Rapport d'analyse environnementale

**Projet de réaménagement de la route 185
à Rivière-du-Loup et à Saint-Antonin
par le ministère des Transports**

Dossier 3211-05-367

Le 21 mai 2003

Figure 2 : Le projet

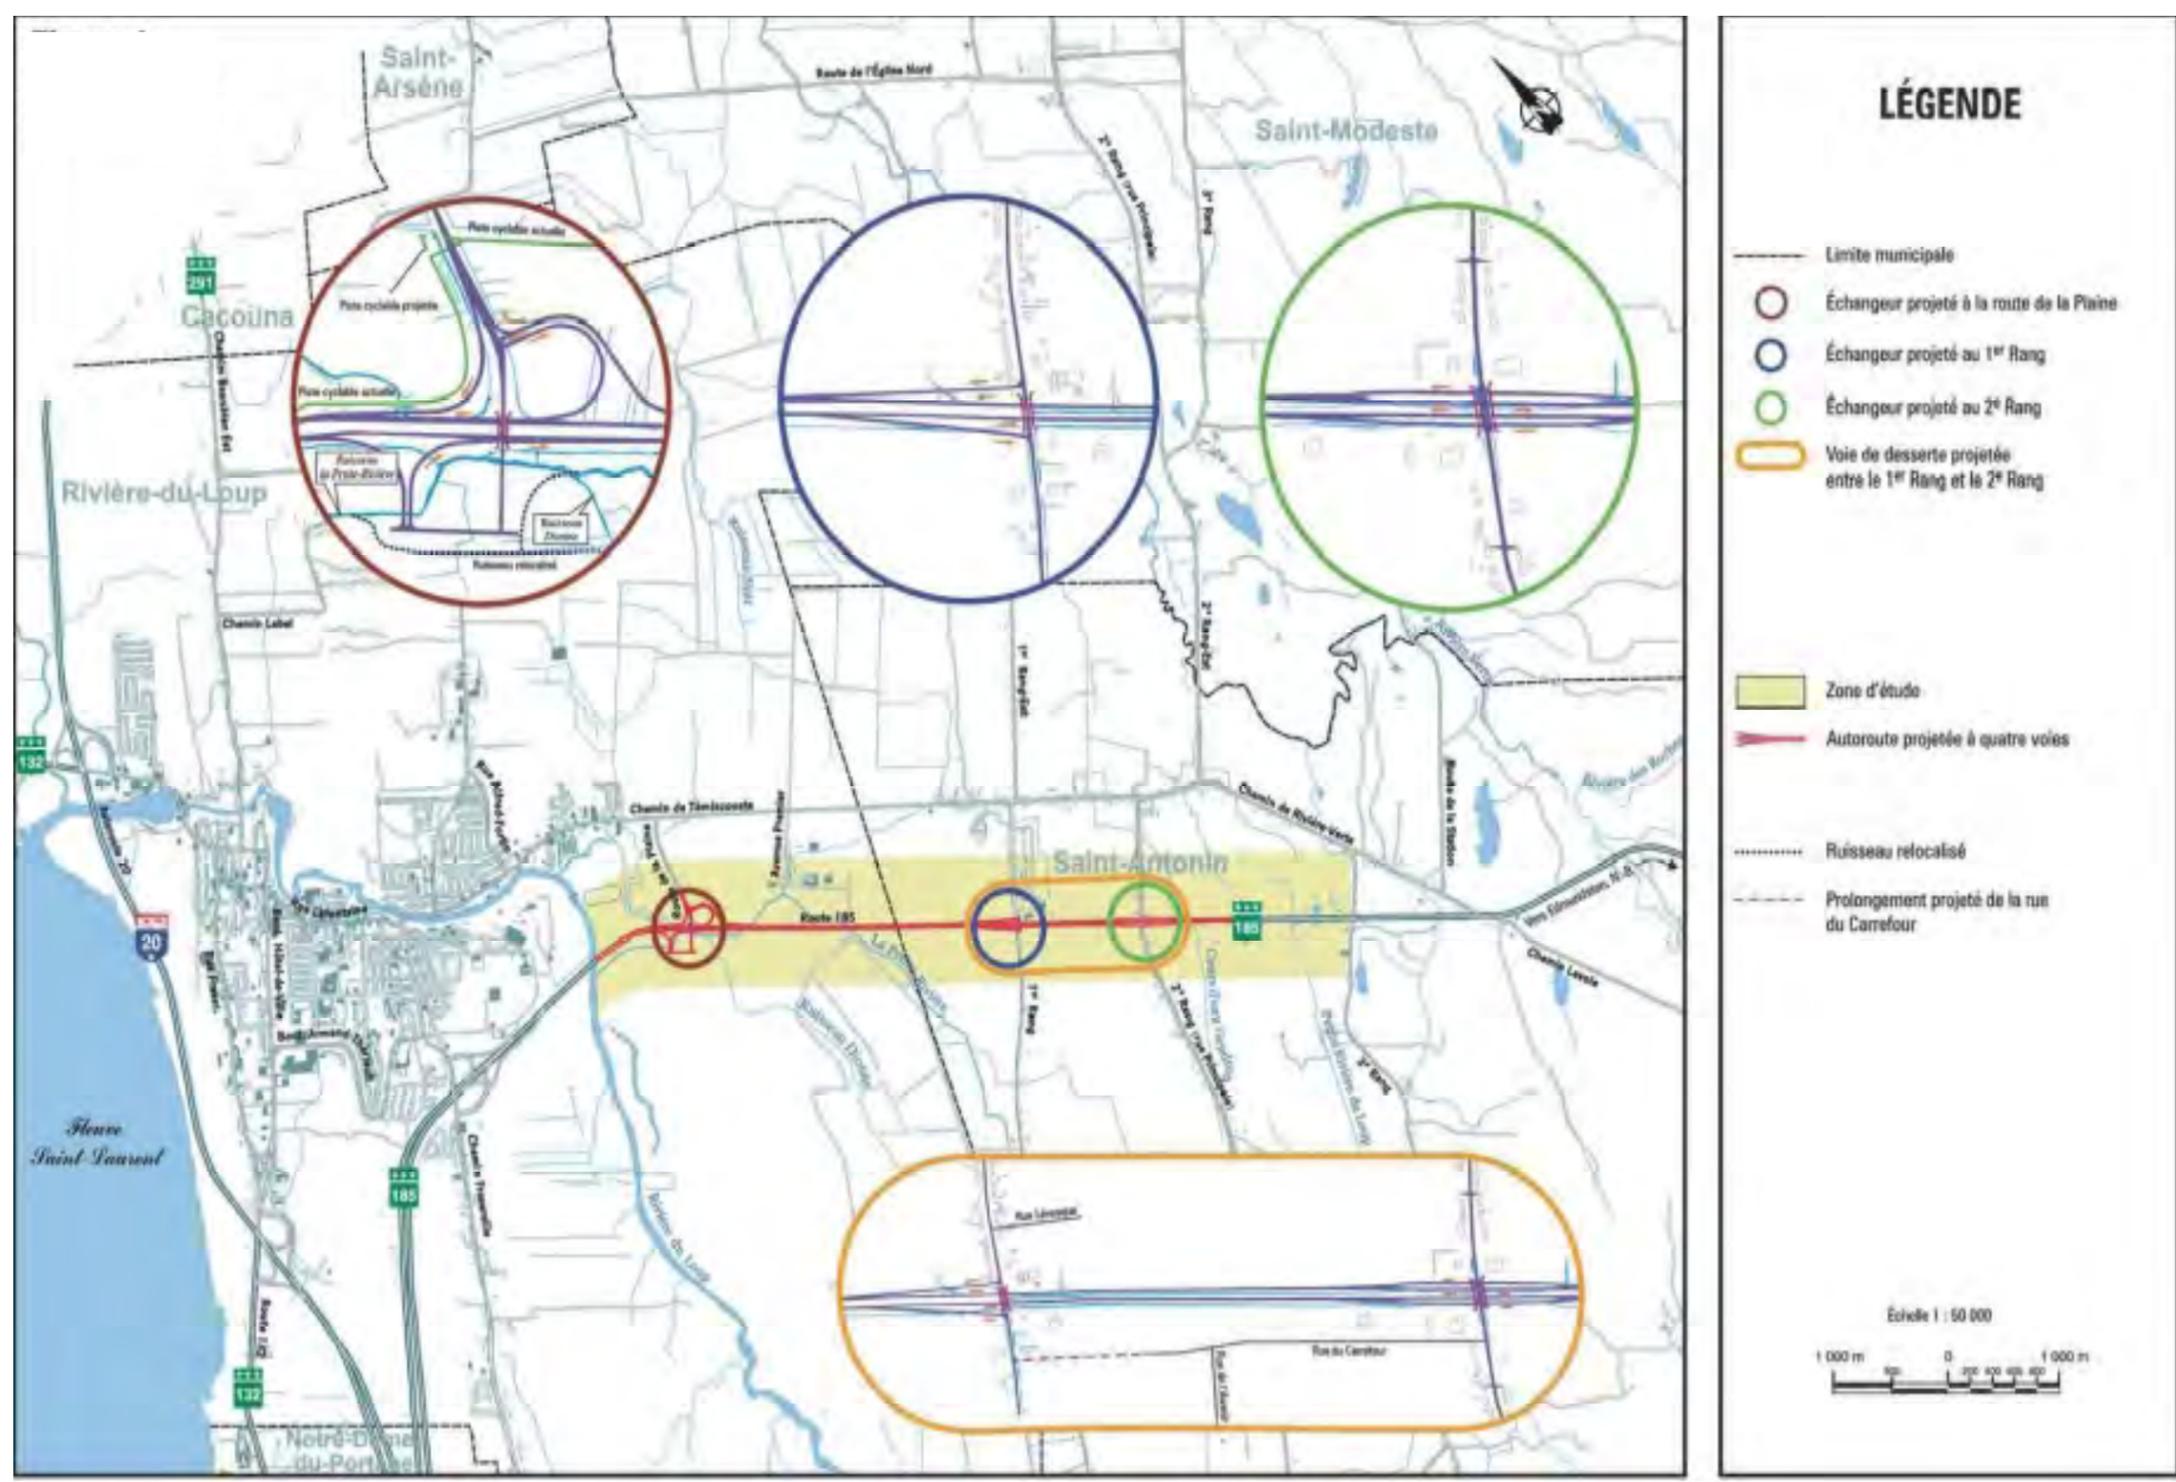
Nous sommes d'avis que l'initiateur a effectué une évaluation comparative exhaustive des options de carrefours et du choix de chemin de desserte, et ce, en concertation avec le milieu. Nous croyons que les choix retenus pour l'aménagement des carrefours et pour le chemin de desserte sont justifiés. Le tableau 1 démontre que l'option 2 présente des avantages importants par rapport à l'option 1, et ce, autant sur le plan de la sécurité routière que sur le plan de l'environnement.

Soulignons que le projet risque d'augmenter la circulation sur la rue du Carrefour entre le 1^{er} Rang et le 2^e Rang. Rappelons que cette rue servira comme chemin de desserte entre les deux rangs. On y trouve deux entreprises qui manipulent des véhicules de grandes dimensions (caravanes, remorques, etc.). Avec une augmentation du débit journalier et des vitesses de déplacement, les activités de ces entreprises situées en bordure de la route pourraient être la cause d'une augmentation de risque d'accident. Aucune mesure d'atténuation n'est prévue.

Néanmoins, l'équipe d'analyse est d'avis que le choix de la rue du Carrefour comme voie de desserte est justifié compte tenu de son faible débit journalier (environ 500 véhicules par jour) et de sa situation géographique (localisée dans un parc industriel près de la route 185).

Qu'un schéma et un plan de gestion de la circulation visant entre autres à limiter la circulation de véhicules lourds dans les quartiers résidentiels lors de la période de construction soient élaborés et transmis dans le cadre de la demande prévue à l'article 22.
